Objet : Mémoire en réponse.

Je vous prie de bien vouloir trouver ci-après notre mémoire en réponse à votre procès-verbal de synthèse remis le 04 juin dernier, suite à l'enquête publique relative à la modification n°2 du PLU de la commune de Pluneret. Celui-ci respecte l'ordre de votre procès-verbal de synthèse. Nos réponses sont rédigées **en bleu** pour une meilleure identification.

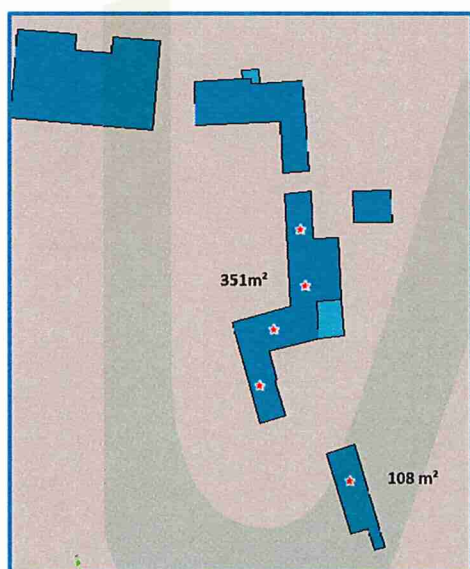
Pouvez-vous me préciser les surfaces des bâtiments concernés par les changements de destination des secteurs de :

- Kerzuhen : 67m²
- Kermadio : **voir illustration ci-après**

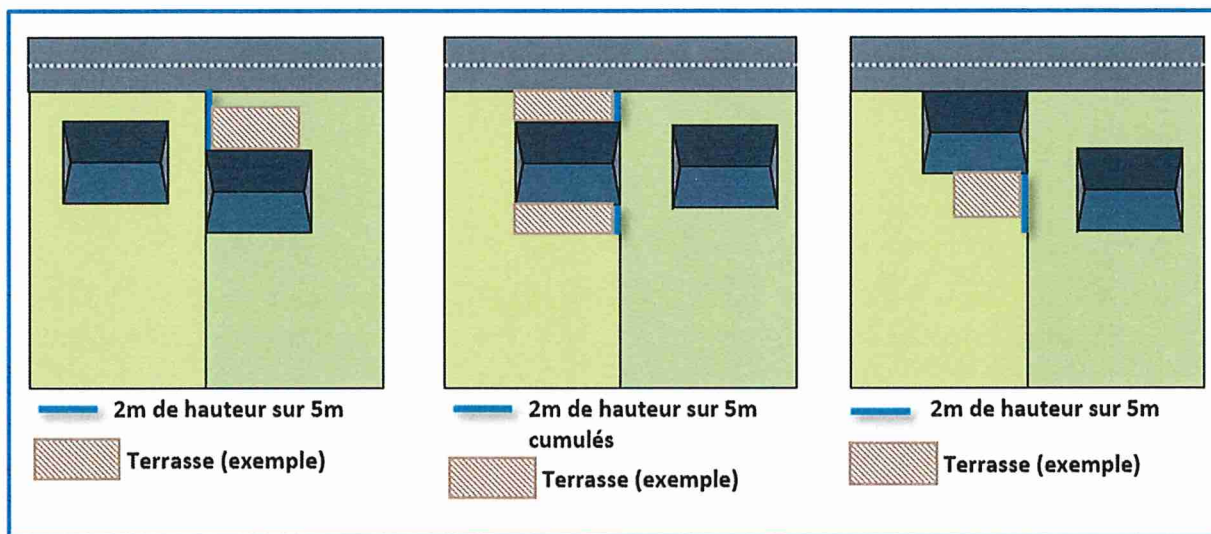
Pour l'Article 5, zone Ua, Ub et 1AU, **AQTA** pense utile de rajouter un schéma illustrant la règle liée aux clôtures situées en limites séparatives autorisant une hauteur de 2 m sur une bande de 5 m cumulé. **La Commune est favorable à cette demande. A titre d'illustration, voici quels schémas pourraient être ajoutés pour préciser la règle :**
